ACLARACIONES Y RESPUESTAS A CONSULTAS

LICITACIÓN PÚBLICA N°90001350 OBRAS REUBICACIÓN DRY COOLER Y REEMPLAZO UMA

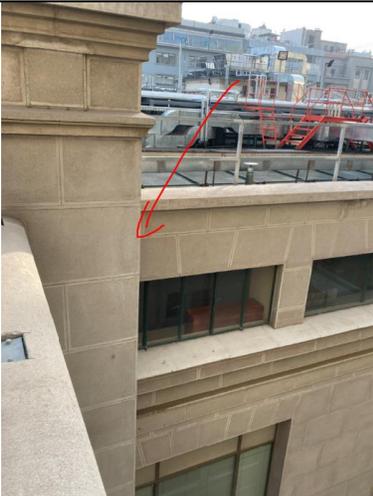
Debido que no fue permitido tomar fotos en visita ¿Pueden proporcionar fotos de los equipos, lugares y áreas que se deberán intervenir?

Respuesta: Se incluye un Anexo al final de este documento con las imágenes del sector.

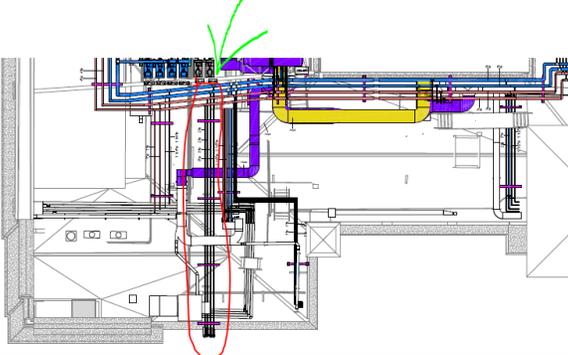
En manifold donde se debe conectar las tuberías de agua fría y agua de retorno, está contemplado para su uso salidas para confecciones disponibles, o se debe en su defecto instalar??. dado que para esto se debe considerar el retiro de agua de todo el chiller.

Respuesta: Sí, se deben utilizar los mismos arranques con que cuenta la UMA existente y poseen llaves de corte para su intervención. Se adjunta imagen.
